Modulo per la presentazione delle osservazioni per i piani/programmi/progetti sottoposti a procedimenti di valutazione ambientale di competenza statale

Progetto di un impianto agrovoltaiico, da realizzarsi nel comune di Manfredonia (FG) in località Borgo Mezzanone, di potenza nominale pari a 26,590 MWp.

Codice procedura 7607 del 10/11/2021

Proponente: IPC PUGLIA S.r.l.

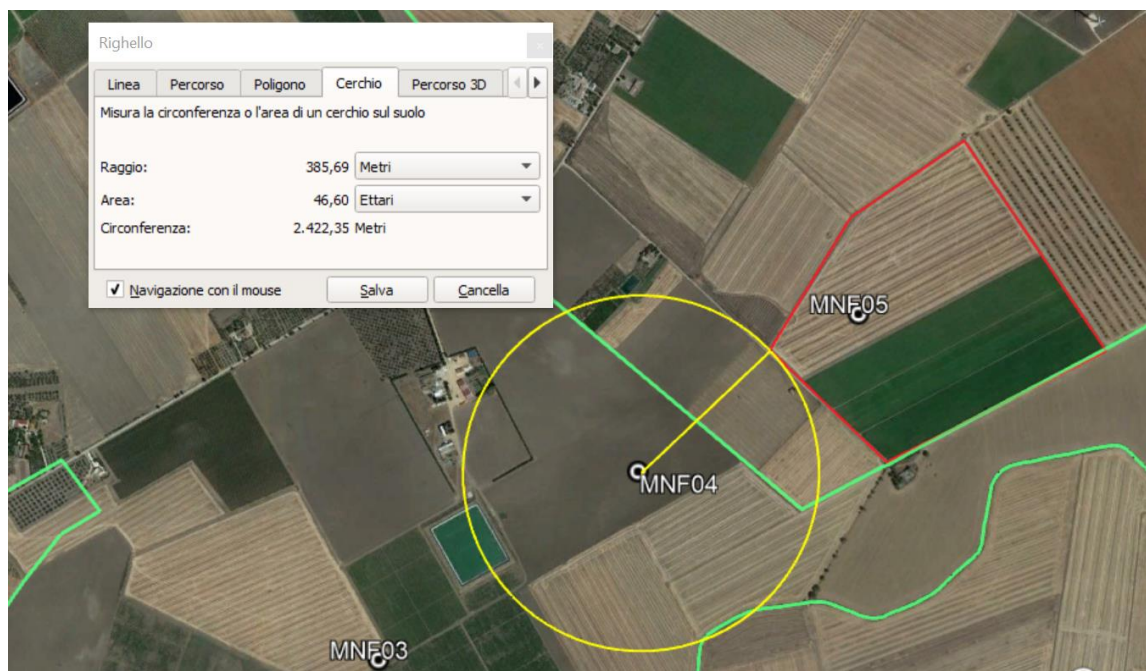
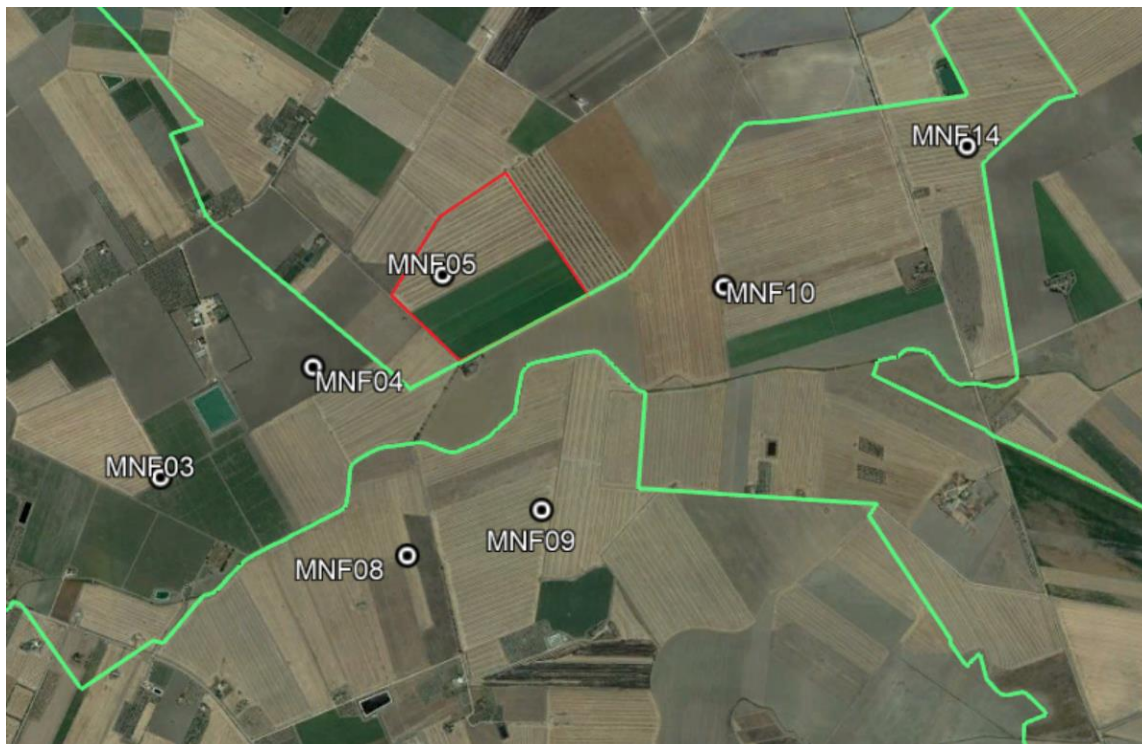
In considerazione di ciò, si informa che il progetto fotovoltaico proposto dalla IPC PUGLIA è ubicato nell'area dell'impianto eolico e, precisamente, ricopre l'area su cui è posizionata la WTG

MNF05 e la turbina MNF04 è ubicata a 385m dallo stesso.

Di seguito degli stralci in cui si evidenzia l'area individuata per il progetto dell'impianto fotovoltaico e la posizione di una porzione dell'impianto eolico presentato dalla Società PE Borgo Mezzanone.

La Società PE Borgo Mezzanone chiede la rimozione o la delocalizzazione a distanza adeguata dell'impianto di generazione di energia elettrica da fonte fotovoltaica previsto nel progetto della Società IPC PUGLIA, tenendo in considerazione il principio della priorità cronologica.

Si ritiene che la società IPC PUGLIA debba adeguare il proprio layout rispettando le dovute distanze dal progetto proposto dalla scrivente e valutare l'impatto cumulo come previsto da DGR 2122 del 23/10/2012.
